ACTA DE INSPECCIÓN

El titular fue informado de que la inspección tenía por objeto realizar las comprobaciones de los procedimientos del Sistema de Supervisión y Seguimiento de la C.N. Sta. María de Garoña correspondientes al segundo trimestre del año 2018.

COMENTARIOS AL ACTA DE INSPECCIÓN
REF. CSN/AIN/SMG/18/787

B-60-7

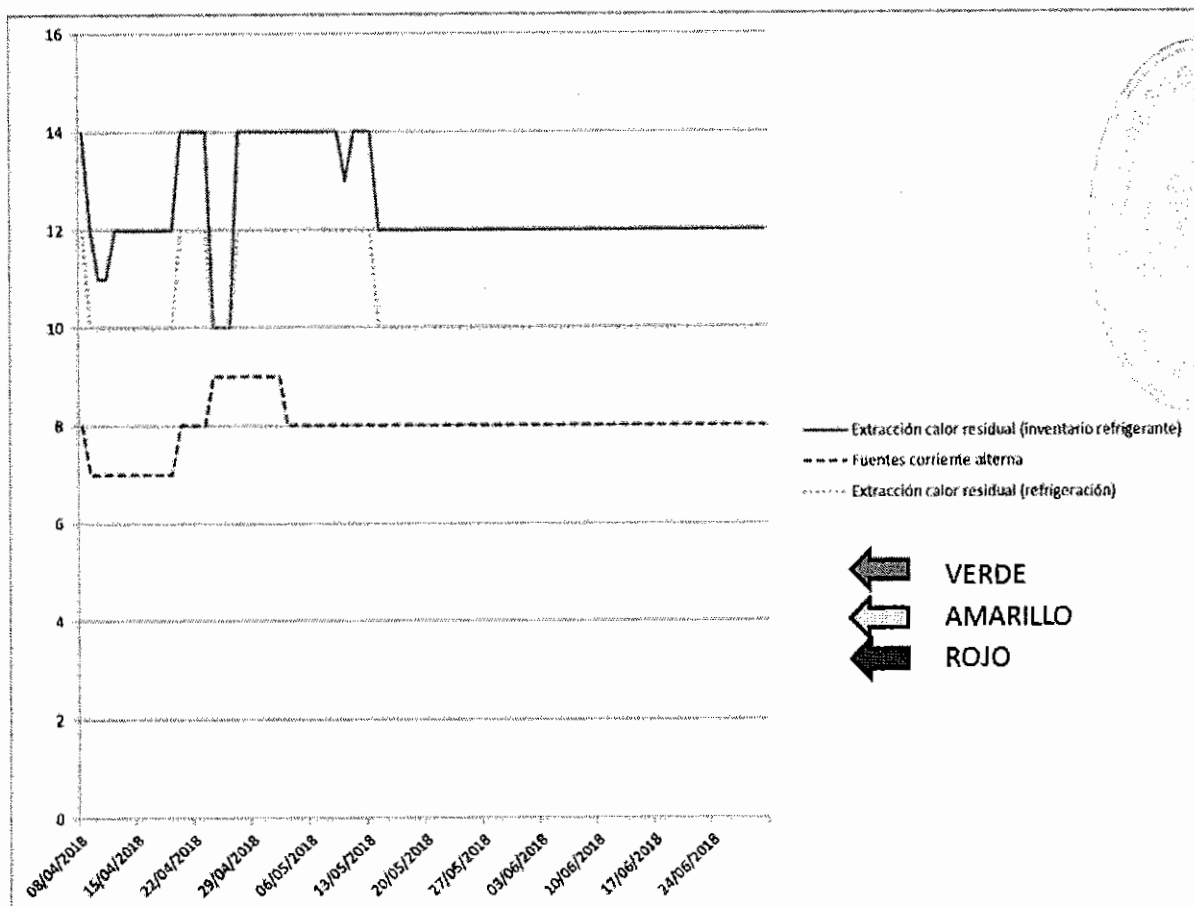
Inoperabilidad de la bomba B-60-7 (bomba diésel de PCI portátil), entre los días 10 a las 16:43 y el día 12 a las 13:30h, tras concluir el arranque de la bomba tras colocarla el alternador reparado. La causa fue el fallo del anclaje del alternador del motor mientras se realizaba la prueba quincenal de la bomba, desprendiéndose la tuerca y la arandela que lo sujetaban, introduciéndose en el alternador y dando lugar a que una de las fases estuviese unida a masa en un cortocircuito no franco debido principalmente a la pintura de las mismas, por lo que se observaba un chisporroteo. El cortocircuito había dañado ligeramente una conexión al puente de diodos, que fue reparada mediante soldadura de estaño.

El titular ha identificado una debilidad en el diseño, sustituyendo la arandela convencional que traía el equipo de fábrica por una arandela grower. La inspección ha confirmado que el soporte del alternador no se había tocado en el transcurso de alguna revisión en planta, pues en febrero de este año se revisó completamente el equipo por un contratista y no fue preciso cambiar las correas al apreciar que estaban en buen estado. El titular realizó un informe de incidencia menor (IM-5-2018 EVAL) en el concluía que el cortocircuito presente podría haber llegado a dañar la fase afectada del alternador, perdiendo una parte de la capacidad de carga de la batería, pero permitiendo el funcionamiento del equipo.
